סיור בדיקת כשירות מיגון בבתי הספר בקרית טבעון

בהמשך לביצוע סיורים בבתי הספר בקריית טבעון ב-10/9/2024, בהם נבדקו כשירות המקלטים והמרחבים המוגנים המוסדיים, הסיורים בוצעו ע"י מהנדס הנפה ערן סלמונט ורכזת ביטחון מוסדות חינוך אליה יחודה.

בית הספר נרקיסים

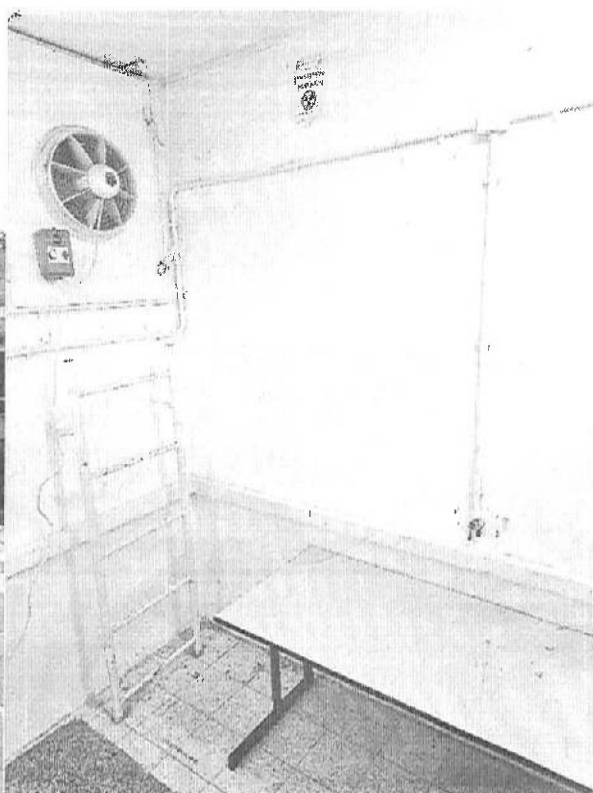
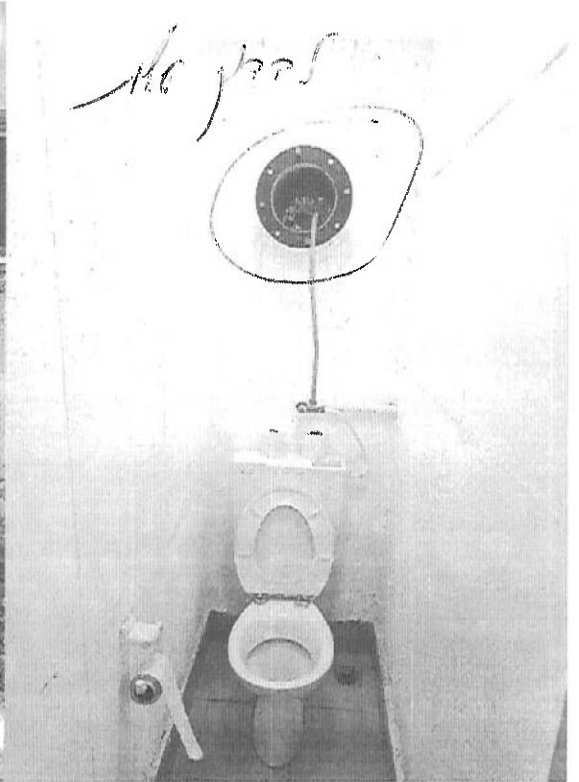
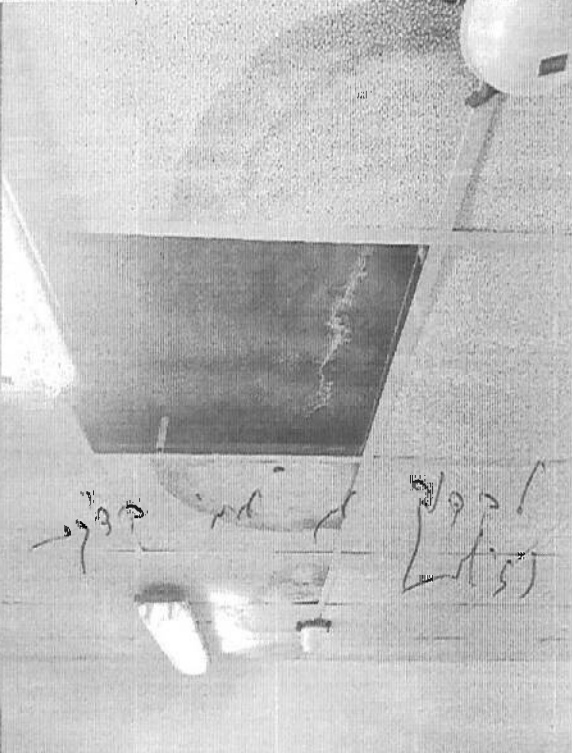
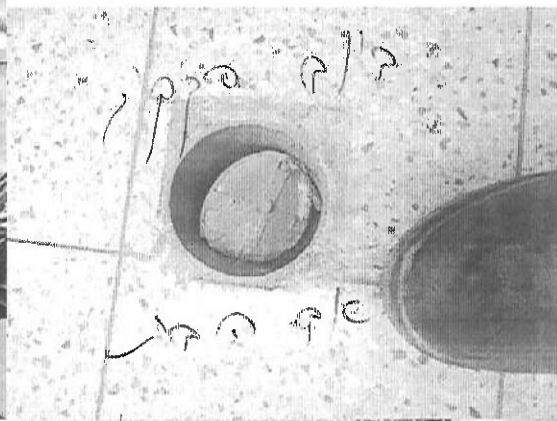
- ביצעו יציאה חדשה מבית הספר ישירות למקלט לשם קיצור זמני הגעה למקלט.
- יס לסדר חשמל גלוי במקלטים. *בצ"ב*
- יש להחזיר פלטות מיגון שהורדו לצורך מעבר כבלי חשמל או מזגנים ולהעביר את צנרת המזגנים באופן תיקוני. *בצ"ב*
- יש לתקן שירותים לא פעילים בשני המקלטים. *לא נמצא יש הצהר באלק*
- יש לסדר יציאת חירום חסומה במקלט הראשון. *בצ"ב בית הספר*

בית הספר אורט חטיבת ביניים

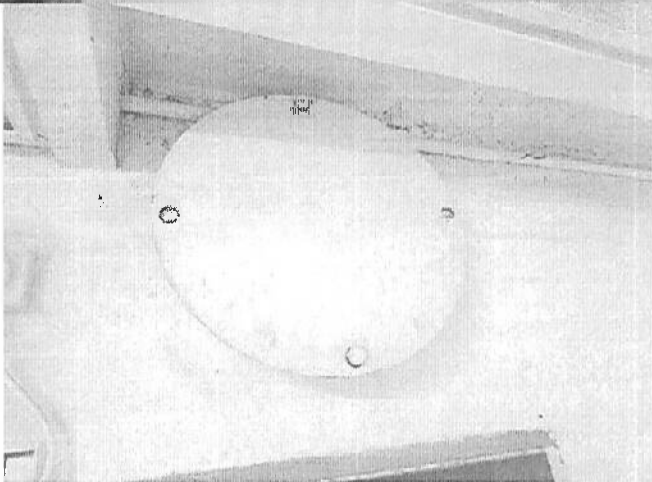
- יש לסדר ידית חסרה של דלת המקלט.
- יש לסדר חשמל גלוי ושקעי חשמל שבורים.
- יש לתקן שירותים לא פעילים במקלט.
- יש לתקן קופסת ביקורת של ביוב פתוחה בריצוף המקלט.
- יש לסדר ברגים של פלטות המיגון של צנרות האוורור בתוך המקלטים.

בית ספר יסודי מיתרים

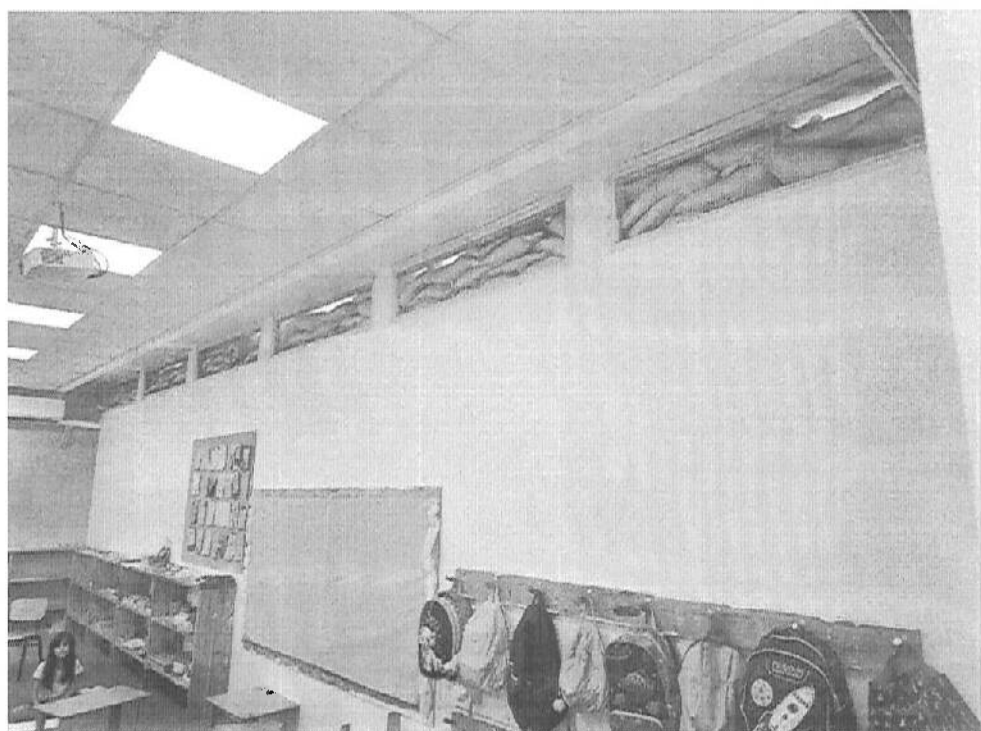
- בבית ספר זה לא קיים מרחב מוגן תיקני, לא מקלט ולא ממ"מ.
- בוצע שיפור מיגון עם שקי חול בכדי לאפשר מרחב "הכי מוגן שיש" לתלמידי בית הספר.

בית הספר רימונים

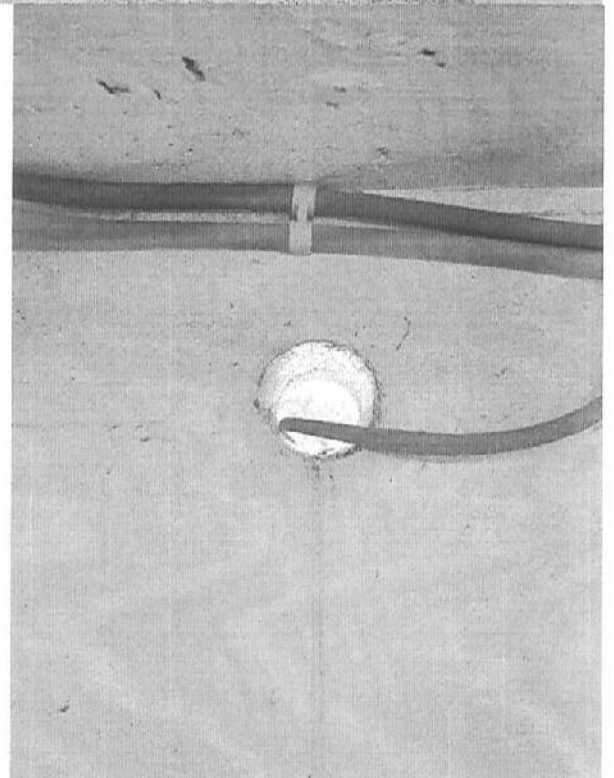
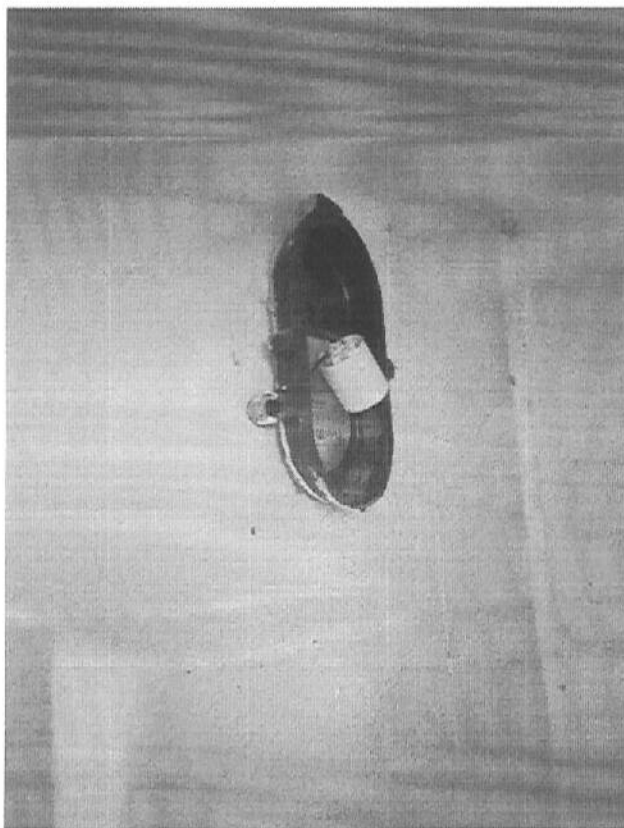
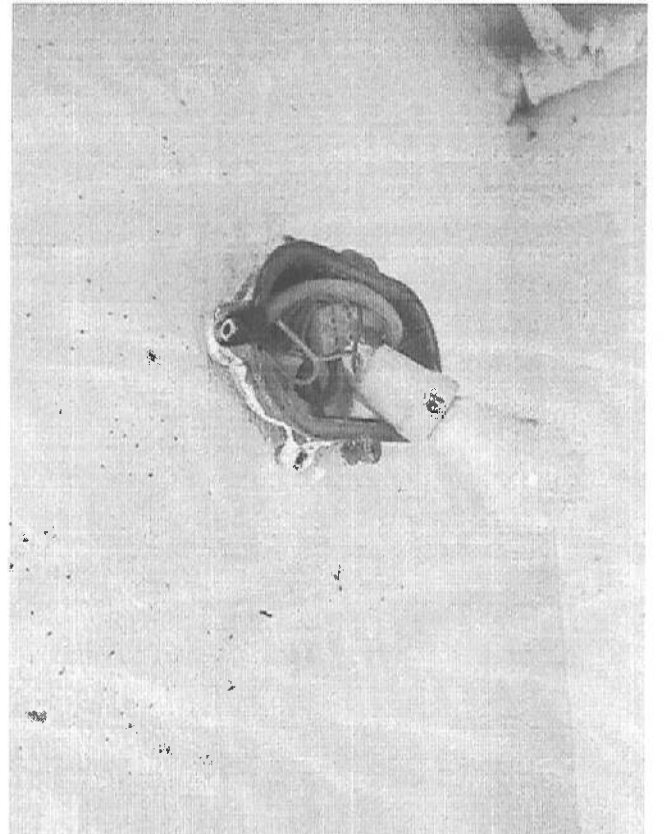
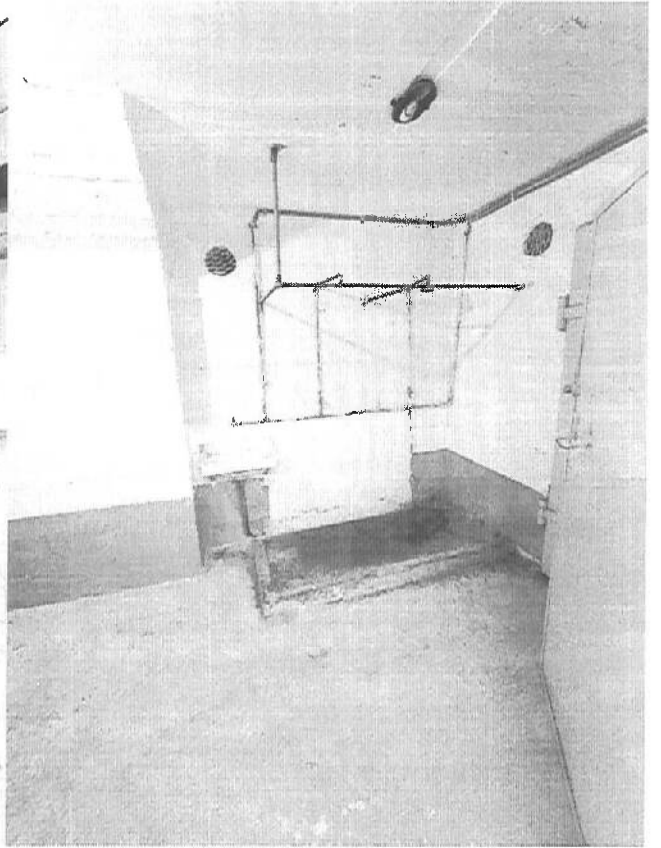
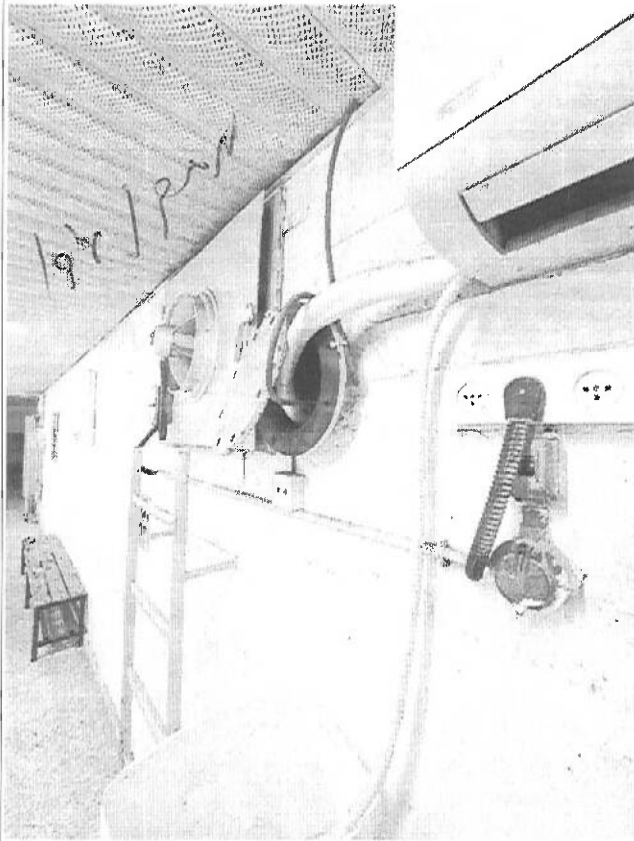
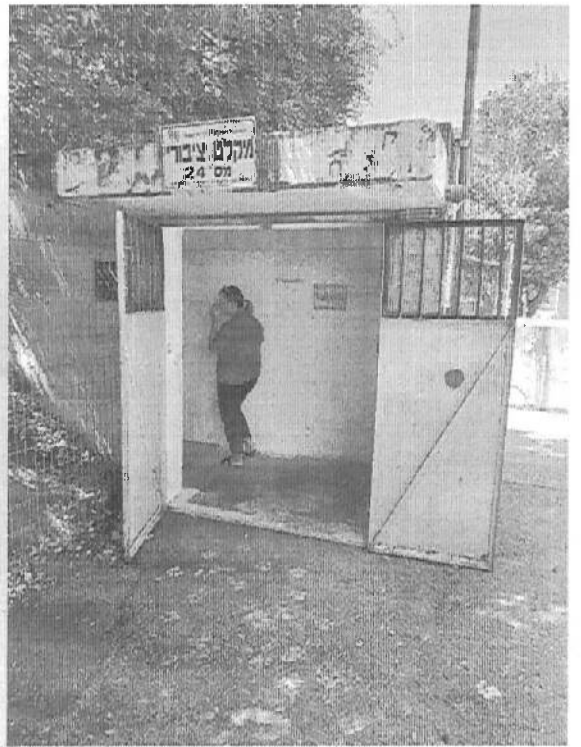
- יש להשלים שילוט הכוונה למקלט. ח/כ
- יש להחזיר פלטות מיגון שהורדו לצורך מעבר כבלי חשמל או מזגנים ולהעביר את צנרת המזגנים באופן תיקני.
- יש לאטום חור שקדחו לצורך מערכת גילוי אש עם חומר איטום תיקני למקלטים.
- יש לסדר חשמל גלוי בעיקר בגופי התאורה.
- יש לתקן נזילה במקלחות.
- יש לתקן שירותים לא שמישים.
- יש לתקן קופסת ביקורת של בויב פתוחה ליד השירותים במקלט.

בית הספר קריית עמל

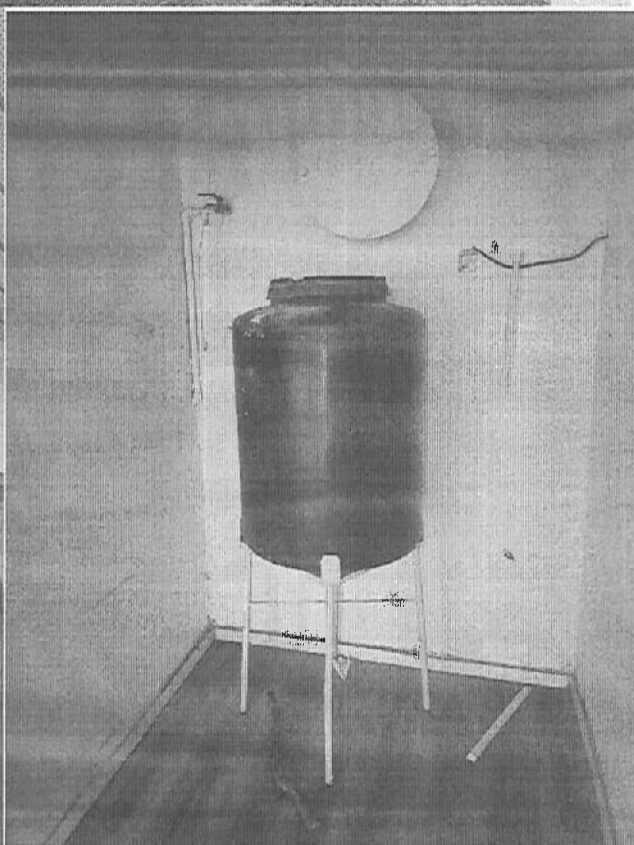
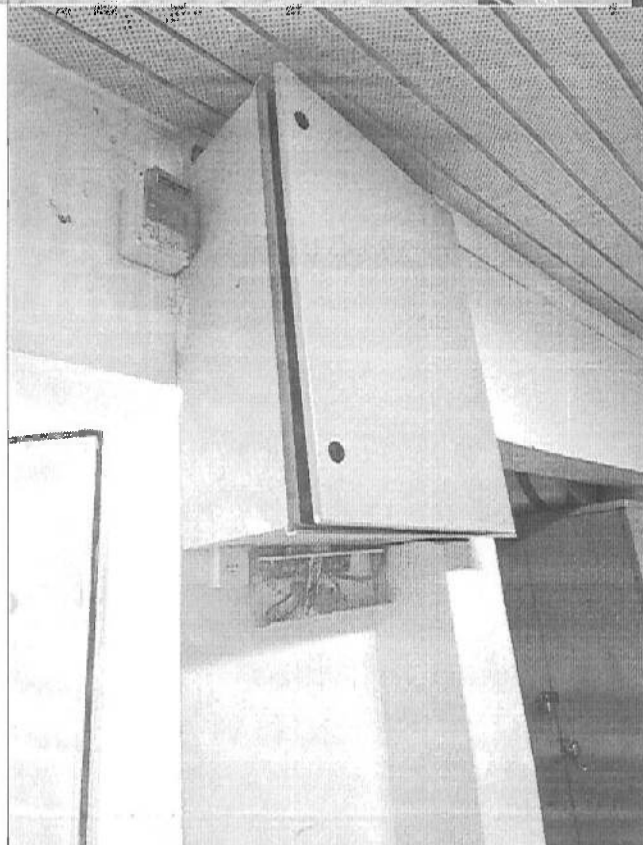
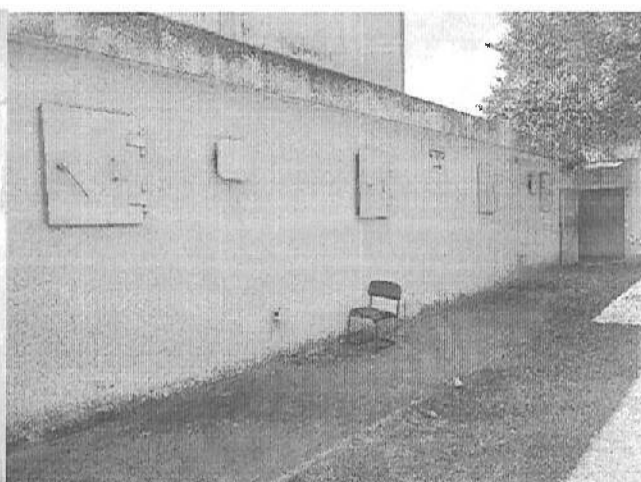
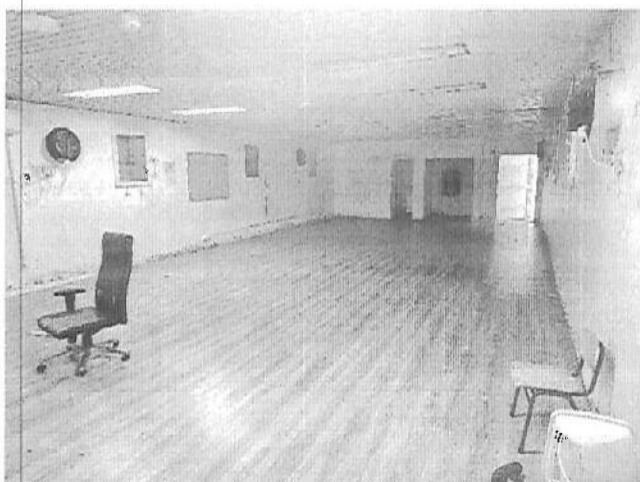
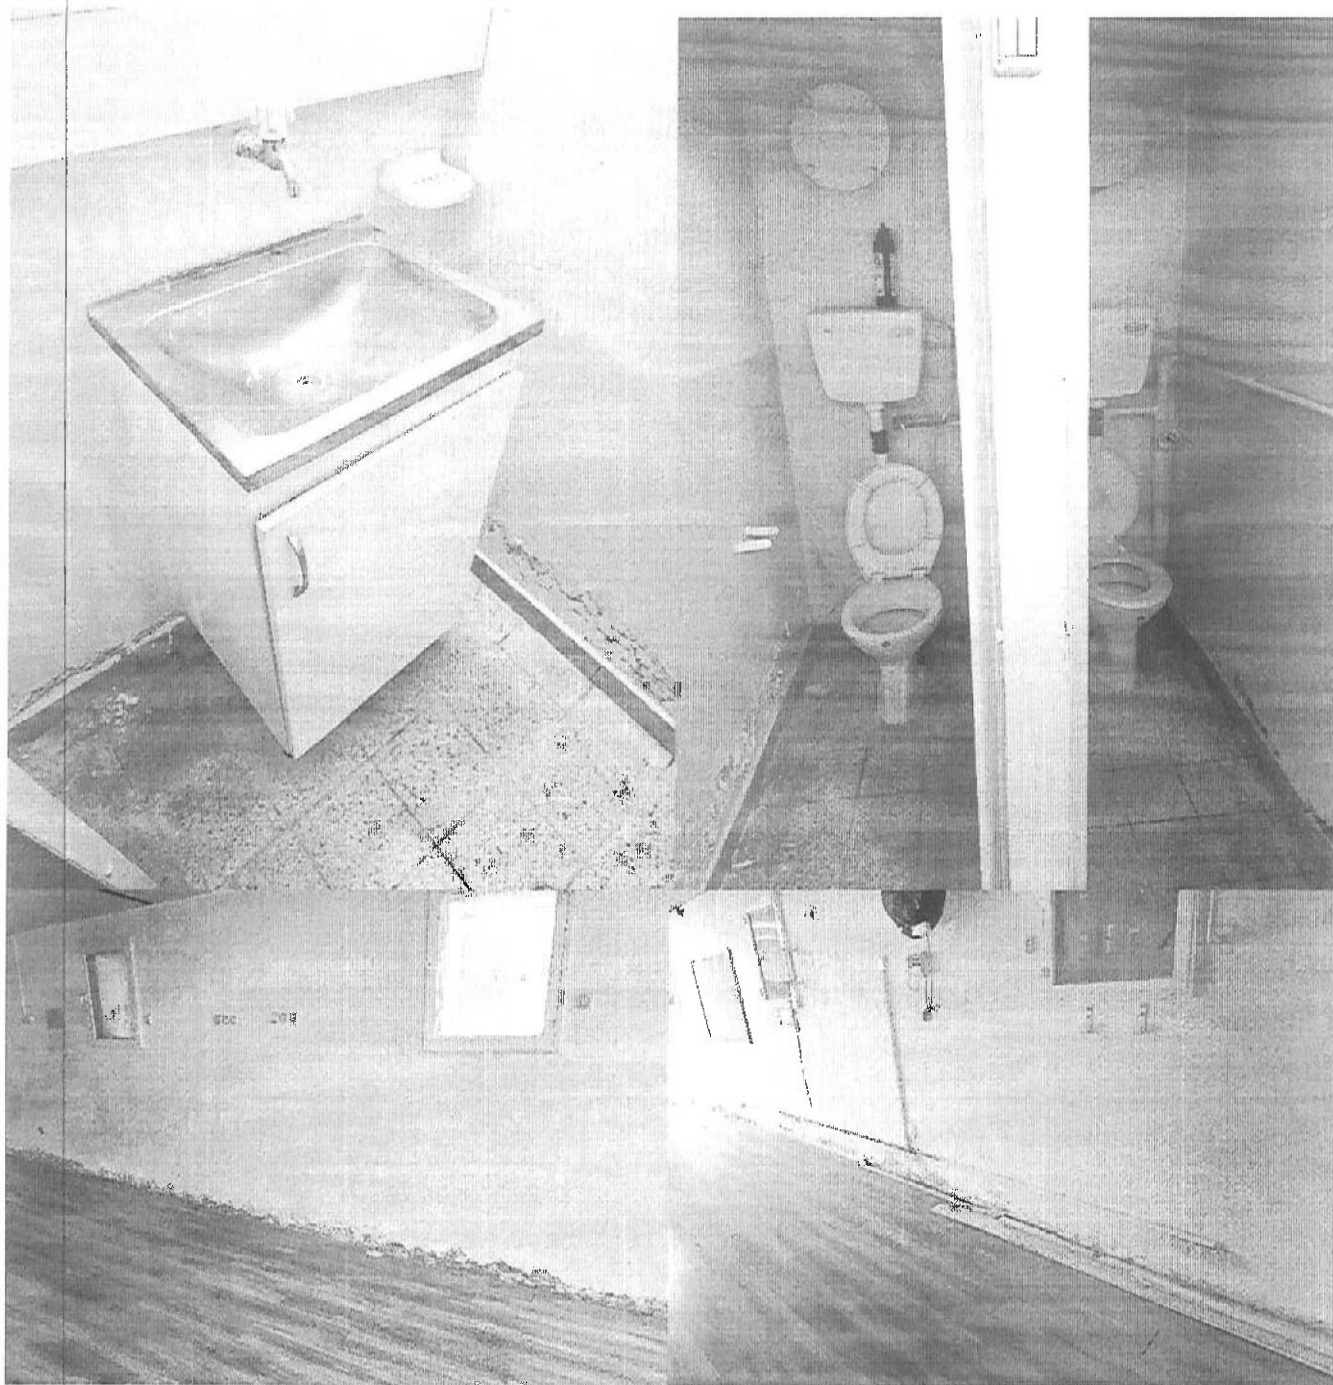
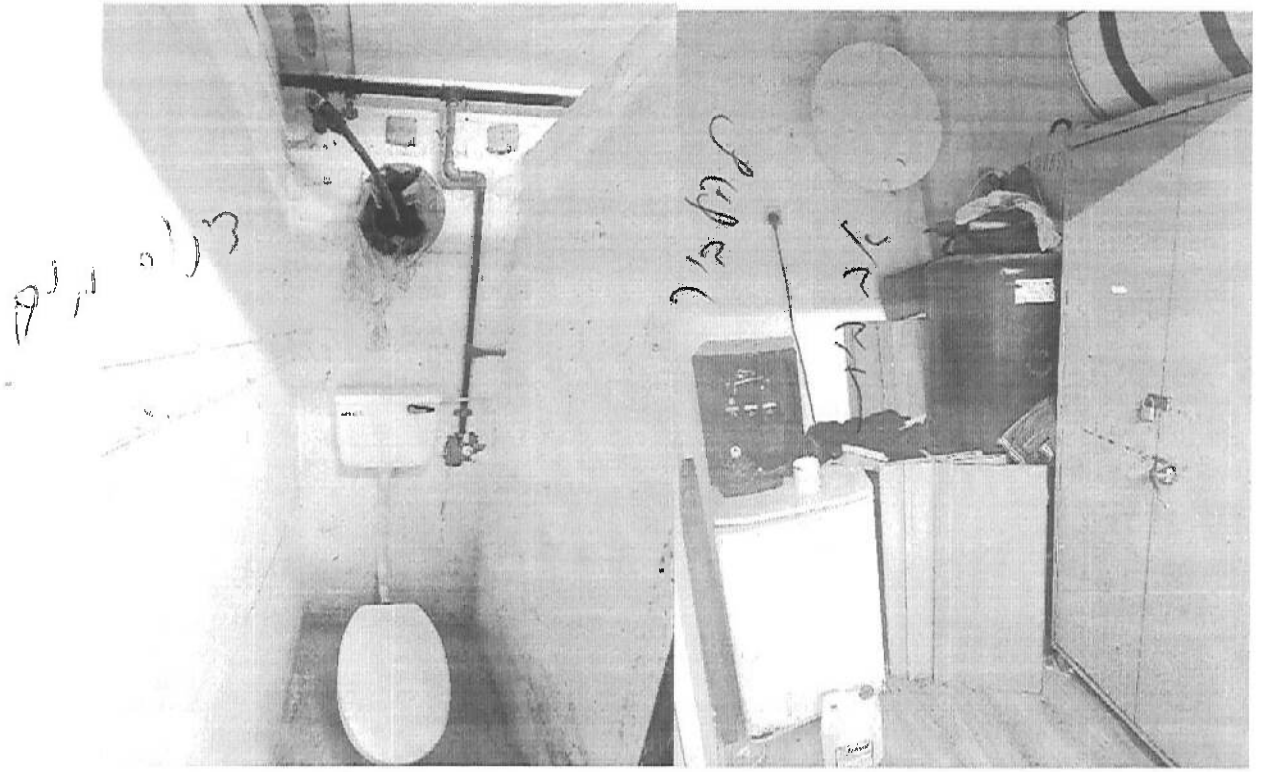
- מקלט קטן למעלה תקין.
- מקלט גדול למטה תקין אך יכול לתת מענה רק לחווה ולילדים במגרש, מאחר ונמצא כ-50 מטר מהמבנים מעלה.
- במבנה הספרייה הילדים מגיעים למרחב הכי מוגן שיש מאחר ורחוקים משני המקלטים.
- יש לרוקן את מכלי המים במקלט הגדול ולחטא אותם בכדי שיהיה ניתן להשתמש בהם בחירום. *חלק חלק*
- יש לסדר מכה של הארקה ארון החשמל במקלט הגדול.
- יש סימני רטיבות בתחתית הקירות בכל היקף המקלט הגדול.
